**AVIS RELATIF À LA PROTECTION
CONTRE LES EVENTUELS EFFETS NOCIFS ET NUISANCES
PROVOQUÉS PAR LES RAYONNEMENTS NON IONISANTS
GÉNÉRÉS PAR DES ANTENNES ÉMETTRICES STATIONNAIRES**

Commune : LIEGE - Exploitant : ORANGE

Référence exploitant : 415L1_2 / 30197L1_2 / 40197L1_2/50197L1_2

Rapport n° 2911 / 2023

Figure 1 : Vue en plan des lieux de séjour et des points de contrôle

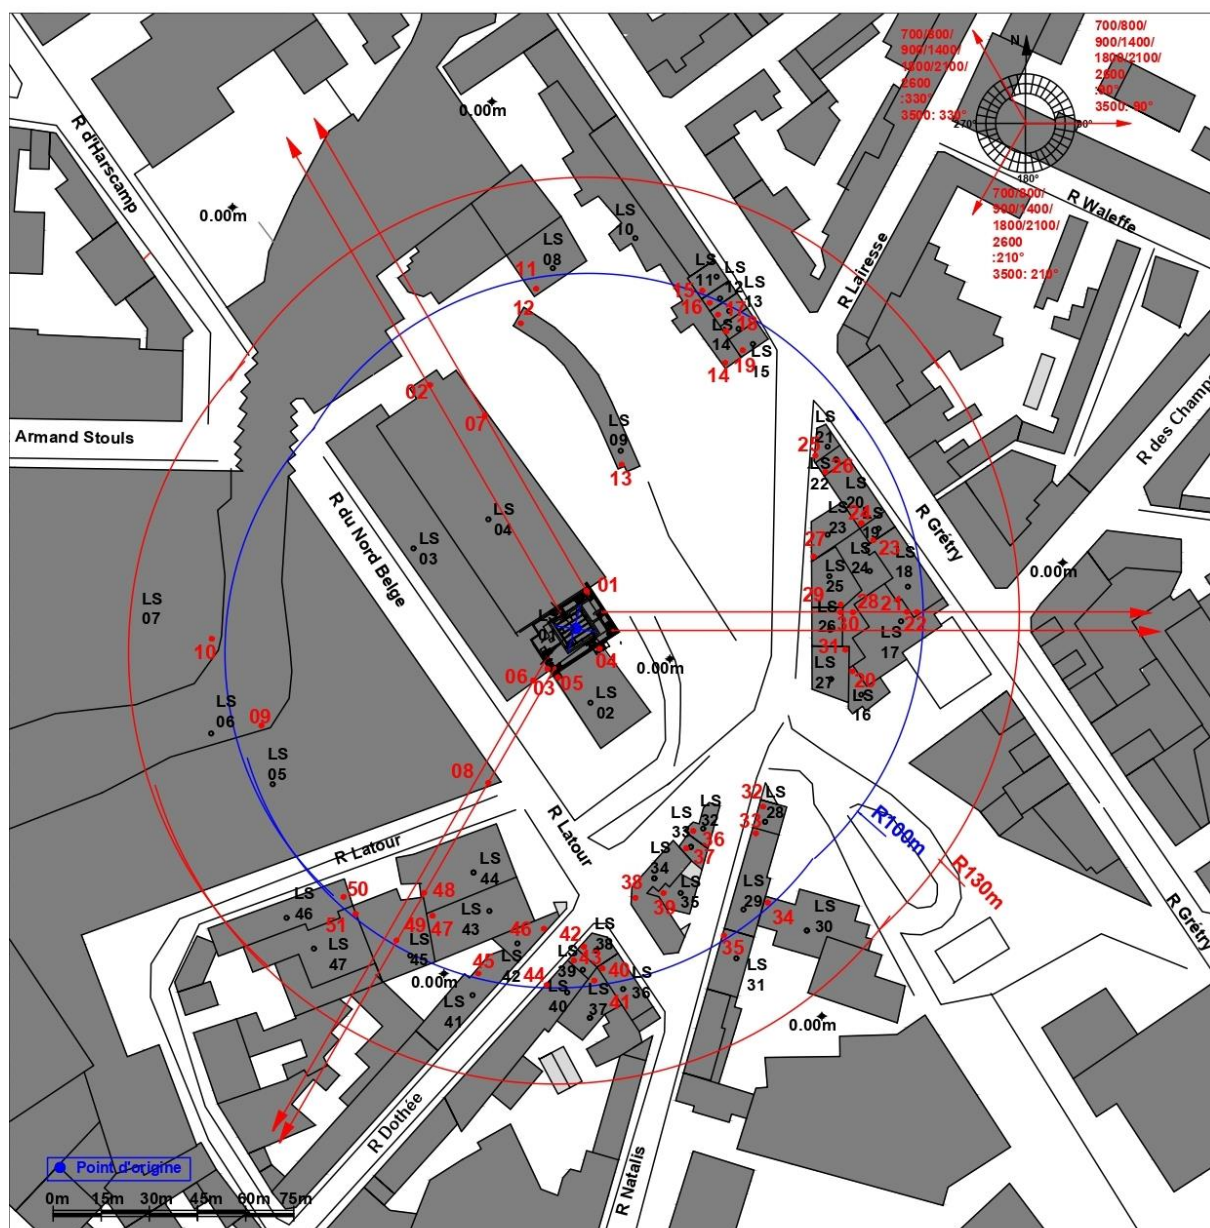
- le numéro du point de contrôle repris sur un des plans de la figure 1;
- le numéro du LS dans lequel se trouve le point de contrôle de la 1^{ère} colonne ;
- l'atténuation d'obstacle prise en compte pour le calcul de l'indice d'exposition dans le LS ;
- le résultat du calcul de l'indice d'exposition.

N° point de contrôle	LS	Atténuation (dB)	Indice d'exposition relatif à la limite par installation IE_i
2	LS04	10,0	0,043
22	LS18	3,0	0,021
18	LS14	3,0	0,020
23	LS19	3,0	0,020
11	LS08	3,0	0,017
7	LS04	10,0	0,016
50	LS46	3,0	0,014
45	LS41	3,0	0,014
1	LS01	10,0	0,013
5	LS02	10,0	0,011
44	LS40	3,0	0,011
24	LS20	3,0	0,011
15	LS11	3,0	0,011
49	LS45	3,0	0,010
19	LS15	3,0	0,010
29	LS25	3,0	0,010
42	LS38	3,0	0,009
30	LS26	3,0	0,009
31	LS27	3,0	0,009
28	LS24	3,0	0,008
27	LS23	3,0	0,007
20	LS16	3,0	0,007
48	LS44	3,0	0,007
40	LS36	3,0	0,007
10	LS07	3,0	0,007
51	LS47	3,0	0,006
47	LS43	3,0	0,006
8	LS05	3,0	0,006
16	LS12	3,0	0,006
25	LS21	3,0	0,006
21	LS17	3,0	0,006
12	LS09	3,0	0,006
35	LS31	3,0	0,005
46	LS42	3,0	0,005
9	LS06	3,0	0,005

En ce qui concerne les antennes de l'installation mentionnées dans le tableau 1, la distance maximale à laquelle la limite pourrait être atteinte, à l'extérieur, est égale à 89,4 m. S'il n'y a pas de LS à une distance inférieure, les antennes respectent forcément la limite d'immission.

Dans le cas des LS situés à l'intérieur des bâtiments, une atténuation d'obstacle est prise en compte et il en résulte que la distance maximale à laquelle la limite pourrait être atteinte se réduit à 63,3 m.

Figure 2 : Vue en plan des installations d'antennes dans un rayon de 300 mètres autour de l'installation faisant l'objet de la demande d'avis

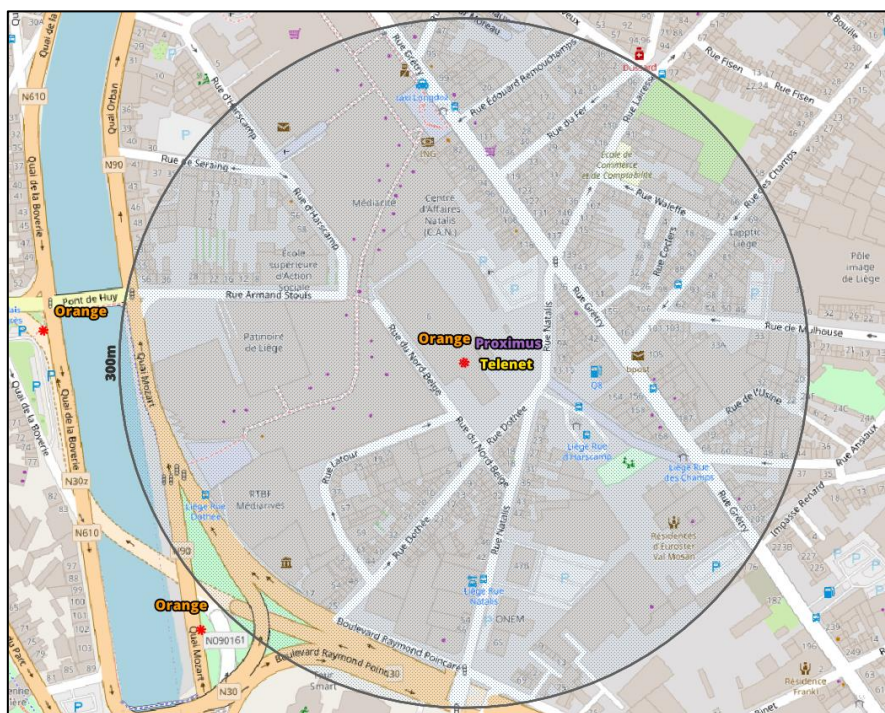
Le plan en projection verticale de la figure 2 indique la localisation des antennes actives éventuelles visées par le décret et situées dans un rayon de 300 mètres autour de l'installation référencée dans le paragraphe 2. Les données de localisation de ces antennes et les avis correspondant sont accessibles via le cadastre en ligne des antennes émettrices stationnaires⁶.

Compte tenu du nombre d'installations localisées dans la figure 2, il apparaît que l'intensité du rayonnement électromagnétique généré, dans les lieux de séjour situés à proximité de l'installation référencée dans le paragraphe 2, par l'ensemble des antennes émettrices stationnaires de l'ensemble des exploitants du même site d'antennes émettrices stationnaires respecte la limite fixée à l'article 4, § 2 du décret.
